Leifsgata 24 – fyrirspurn

Lögð fram fyrirspurn Arnars Arnarsonar, dags. 23. mars 2023, um breytingar á kvisti og setja utanáliggjandi svalir á suðvesturhlíð hússins á lóð nr. 24 við Leifsgötu (til vara er aðeins sótt um breytingar á kvisti, samkvæmt tillögu/skissu 2, ódags.) ásamt því að sikka/stækka glugga á norðurhlíð hússins, tillögu/skissu 1, ódags.

Umsögn

Þak í dag

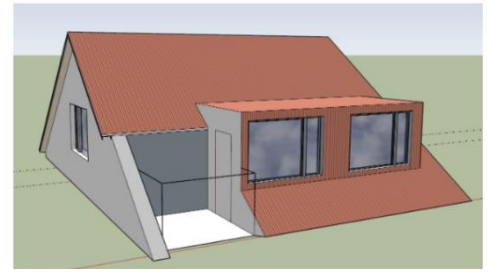
Í fyrirspurninni eru lagðar fram tvær tillögur að breytingum á kvistum og byggingu svala. Fyrri tillagan gerir ráð fyrir svölum framan við kvist. Vísað er í að slíkar svalir hafi verið gerðar á Leifsgötu 30. Seinni tillagan gerir ráð fyrir svölum til hliðar við núverandi kvist þar sem þakið er rofið. Báðar tillögur gera ráð fyrir rof á þakkanti.

Fyrir sjálfstæðar íbúðir í þakrými er skylt að vera með svalir í þaki. Ekki eru gerðar athugasemdir við byggingu svala í risi en þær þurfa samt sem áður að falla vel að byggingunni og virða upprunalegt útlit hennar og arkitektúr. Svalir við Leifsgötu 30 eru ekki vel heppaðar og ætti ekki að taka til fyrirmyndar í þessu tilfalli. Hér á að byggja svalir sem falla inn í þakið og hafa sem minnst áhrif á ytra útlit hússins til að raska sem minnst svipmóti húss og umhverfis.

Í leiðbeiningum hverfisskipulags, sem fjalla um þakbreytingar vegna hækkun þaks og breytingar vegna kvista, þakglugga og þaksvala, segir að þaksvalir ætti að staðsetja þannig að þakið standi áfram sem heildstæður flötur og ættu ekki að fara útfyrir þakkant nema það sé hluti af upprunalegum byggingastíl hússins. Miklvægt væri að útlínur og form þaksins fái að njóta sín og því ætti handrið þaksvala almennt að vera létt og gegnstætt, t.d. fingerð stálrimlahandrið: <https://skjol.hvsk.is/leidbeiningar/Leidb-Hvsk-Thakbreytingar.pdf>

Miðað við leiðbeiningar eru báðar útfærslur í fyrirspurn slæmar, hvorug þeirra er í stíl við núverandi hús þar sem báðar gera ráð fyrir rof á þakkanti og miklum breytingum á ytra útliti hússins.

Á reitnum eru þaksvalir á Eiríksgötu 17 dæmi um betur heppnaðar þaksvalir, sem eru í meira samræmi við fyrrnefndar leiðbeiningar. Þar er þakkantur órofinn þótt vissulega hefði mátt útfæra handriðið öðruvísi. Ekki verður séð að þær svalir séu neitt síðri en þær sem byggðar hafa verið á Leifsgötu 30.

- Ekki eru gerðar athugasemdir við byggingu svala í risi en þær þarf að útfæra á annan hátt en lagt er til í fyrirspurn.
- Bent er á leiðbeiningar hverfisskipulags vegna þakbreytinga vegna hækkunar þaks og breytingar vegna kvista, þakglugga og þaksvala: <https://skjol.hvsk.is/leidbeiningar/Leidb-Hvsk-Thakbreytingar.pdf>
- Byggingaleyfisumsókn þarf að grenndarkynna, þegar og ef hún berst.
